釧路湿原 自然再生協議会

土砂流入小委員会

ニュースレター

平成29年2月1日(水)「第21回土砂流入小委員会」が開催されました。

第21回土砂流入小委員会資料 P.4

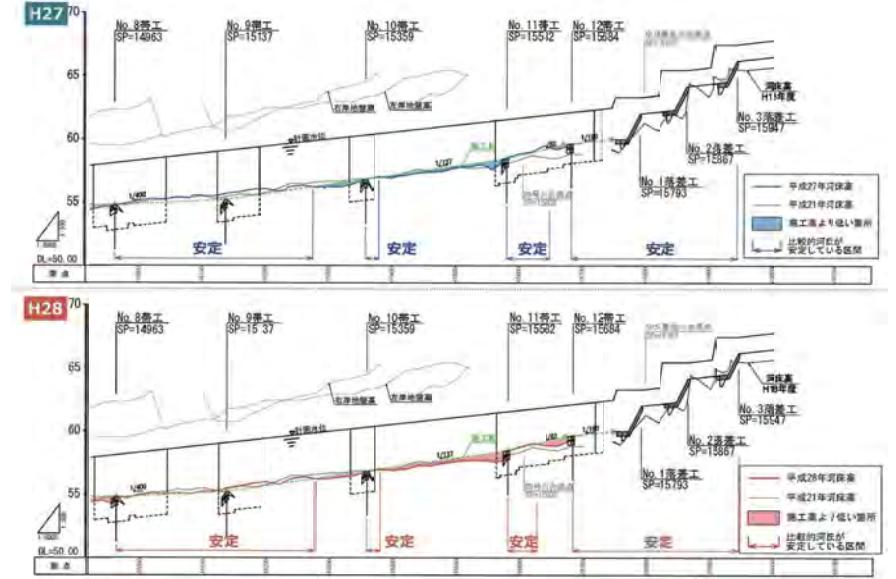
●洪水の前後を比較して、洪水のすぐ後の河床の変化によって河道が不安定になっているかどうかを判断することは難しいと思う。縦断図では洗掘を受けているところがあるが、この程度の凹凸が出水ごとに生じる変化があるのが川だと思っている。特別な変動が生じているとは感じられないと思っている。資料4ページのNo10床工とNo11床工の間が、洗掘を示す赤線と着色が少しされている。私はこれも普通、このよう

に洗掘を受けるものというように見える。その理由は、この赤線を見てみると、洗掘を受けているが、概ね一定の勾配に見える。下流から勾配が200分の1、400分の1、137分の1、82分の1と、計画の河床勾配が変化している。勾配が変化しているため、河床が下がったり、上がったりしているように見えると思っている。今後の河道の安定化対策の見直しにあたっては、勾配、川幅、床止工の間隔以外に、勾配の変化点についても考慮して計画するとよい。

●計画の見直しにあたっては、勾配の変化点についても留意する。

第21回土砂流入小委員会資料 P.24

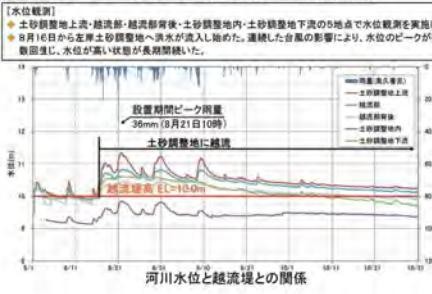
●資料24ページの写真を見ると越流堤から左岸土砂調整地に流入した水が下流側から本川に戻っているように見える。これでは土砂を捕捉する効率が落ちるのではないか。

●左岸土砂調整地内部には、常時水が溜まっているのか。

●空中写真を見ると、左岸土砂調整地内部の樹木が枯れているのが確認できるため、大きな効果があったと思う。そういう意味も含めて流入した水はなるべく逃がさないようにする工夫が必要ではないか。

●資料24ページと26ページの写真を比較すると、特に左岸土砂調整地の下流側のハンノキが枯れているように感じる。定量的に調査はしているのか。また今後

●平水時から下流側から本川に水が戻っているのではなく、下流側からも河川水が土砂調整地に流入している状況である。

●平常時から水が流入しているが、溜まつてない。
